2024년도 ○○공항 종합감사결과 현지조치 통보서

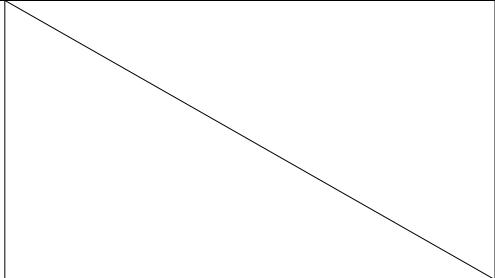
연번	내	용	비 고
1	□ 사무실 용도 표시 등에 관한 사항 ○ 국내선 지하 1층에 아래 사진과 같이 사무실이 있으나 용도표시 등이 전혀 없으며, AED 표시가 있으나 AED 시설이 없음.  ○ 조치할 사항 : 관련 사무실에 대한 안내 및 AED 시설을 설치하시기 바랍니다.		안전
2	□ 피난안내도 관리에 관한 사항 ○ 「화재의 예방 및 안전관리에 관한 법률」 제36조에 따르면, 소방안전 관리대상물의 관계인은 피난시설의 위치, 피난경로 또는 대피요령이 포함된 피난유도 안내정보를 근무자 또는 거주자에게 정기적으로 제공하여야 한다고 하고 있음. ○ 그런데 국제선 확장공사가 완료되었음에도 이를 반영한 피난안내도가 부착되어 있지 않음.  ○ 조치할 사항 : 기존 피난안내도를 국제선 확장이 반영된 피난안내도로 교체하여 부착하시기 바랍니다.		안전
